Gemeinde Kirchheim am Neckar

Bebauungsplan „Nördlich des Friedhofs und der Brackheimer Straße, 1. Änderung“

Behandlung der Stellungnahmen aus der erneuten Beteiligung gem. § 4a Abs. 3 BauGB i.V.m. §§ 3 Abs. 2 und 4 Abs. 2 BauGB

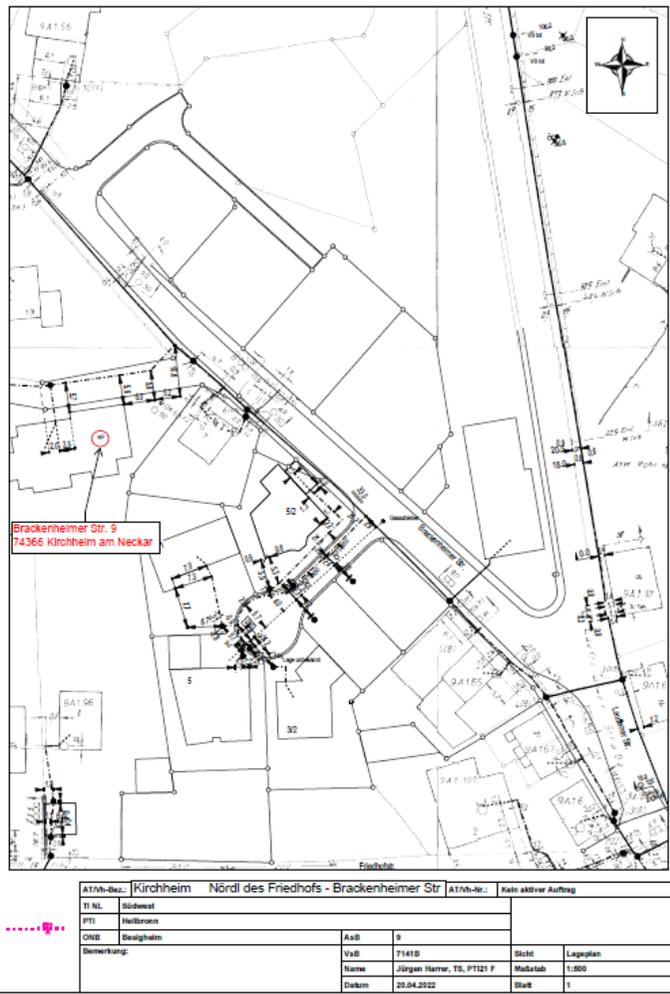
5.	NHF Netzgesellschaft Heilbronn-Franken mbH	08.12.2022	<p>Die NHF Netzgesellschaft Heilbronn-Franken mbH, Tochtergesellschaft der ZEAG Energie AG, betreibt das Erdgasversorgungsnetz der Gasversorgung Unterland GmbH. Diese Stellungnahme gilt nur vor das Gewerk „Erdgas“, nicht jedoch für andere Gewerke, welche die NHF möglicherweise betreibt.</p> <p>Gegen die Aufstellung des oben genannten Bebauungsplanes bestehen unsererseits keine Einwände. Bitte beachten Sie jedoch, dass sich innerhalb der betroffenen Gebiete teils Erdgasinfrastruktur befindet.</p> <p>Als Anlage erhalten Sie einen Auszug aus unserem Bestandsplanwerk, welches den fraglichen Bereich für Ihre weiteren Planungen wiedergibt.</p> <p>Wir bitten Sie, uns, die NHF, über den weiteren Verlauf der Planungen des betroffenen Gebietes zu informieren.</p>	<p>Kenntnisnahme.</p> <p>Kenntnisnahme.</p> <p>Kenntnisnahme.</p> <p>Wird beachtet.</p>
